Kunovice, dne 1.7.1959.

P.B. L 43/001

UH - L 43 - N 2 2

Detail A

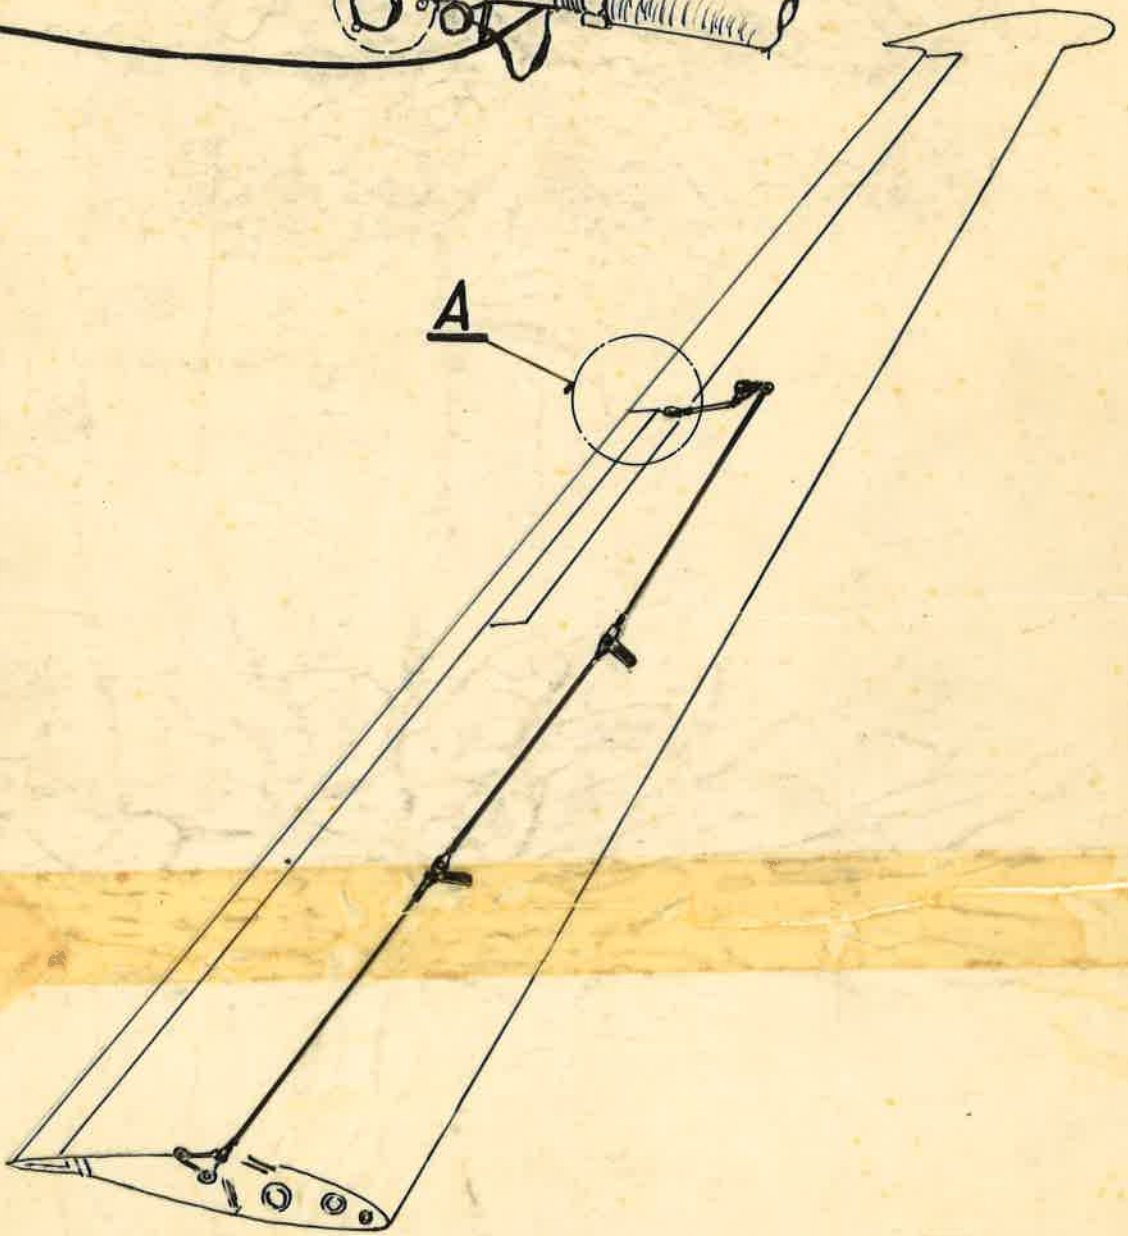
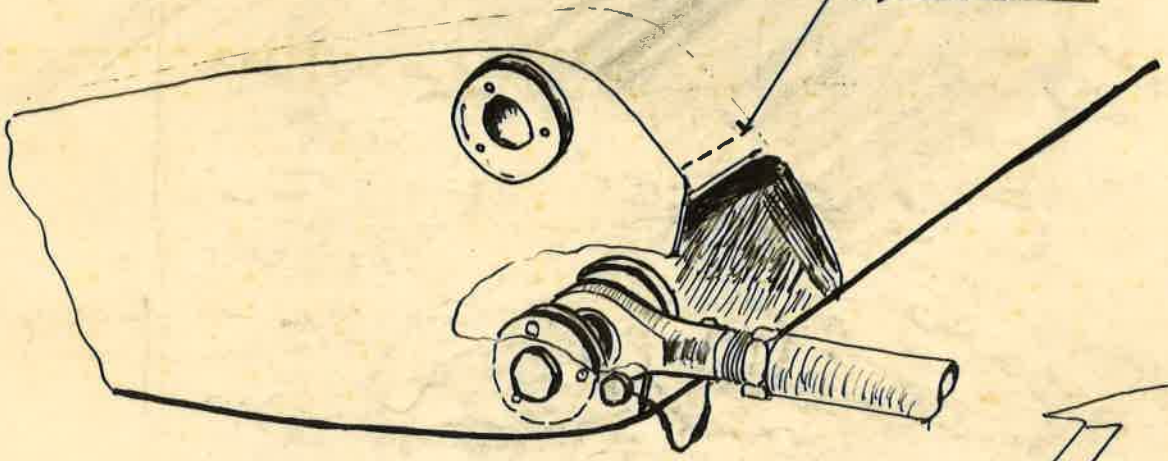
- Týká se: Zvětšení vůle mezi lemem koncového žebra křídélka a táhlem řízení při maximálním vychýlení křídélka nahoru.
- Důvod: V případě malé vůle mezi lemem koncového žebra křídélka a táhlem řízení může dojít ke zlomení oka táhla.
- Opatření: U hotových a předaných letounů je nutno provést kontrolu tak, aby byla u všech křidélek zajištěna minimální vůle 3 mm mezi ovládacím táhlem a lemem koncového žebra při maximálním možném vychýlení /rukou/ křídélka nahoru. Tam, kde uvedená vůle vychází, není třeba provádět žádnou úpravu. Na letounech, kde tato vůle není dodržena je nutné demontovat ovládací táhlo a na žebro č. 19 upilovat dle obrázku det. A tak, aby byla zajištěna minimální vůle 3 mm při max. vychýlení.
- Provést: ihned!
- Provede: držitelé letounů sami
- Materiál dodá: -

Naznačení místa, kde má
být lem upraven

Kontrola se provede u 1.a2. serie letounů, vyrobených v závodě SPP Kunovice. U letounů výr.č. 170-106, 109, 202, 207, 210, 217, 218, 219, 220, 301, 302, 303, 304, 305, 306, které jsou dosud v závodě SPP Kunovice úpravu provede LTS závodu SPP Kunovice. U ostatních letounů 1.,2. serie si provedou úpravu držitelé letounů sami, neb tato bude provedena LTS závodu SPP Kunovice po dohodě s MZO.
